MEYLE[®]
Products

11-16 010 0005/HD

Rotule de suspension convient pour Citroën Jumper, Peugeot Boxer, Fiat Ducato

version MEYLE-HD

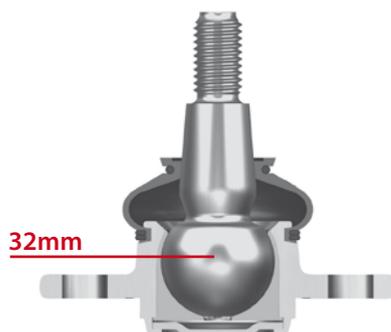
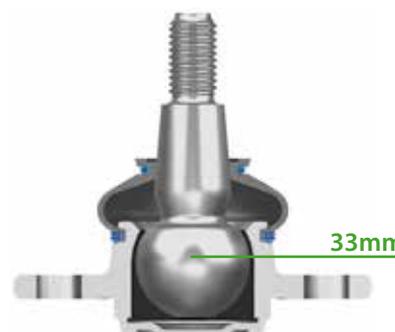
- Sollicitation dynamique excessive des rotules
- Pression de surface élevée du joint à rotule (diamètre sphérique 32 mm)

- Rotules endommagés
- Bruits provenant de l'essieu avant
- Sécurité de conduite réduite

- Utilisation de douille anti-usure en matière synthétique pour la rotule (matériau éprouvé dans l'aviation)
- Lubrifiant MEYLE haute technologie
- Agrandissement du diamètre sphérique (33mm)

Bras de suspension à durée de vie plus élevée
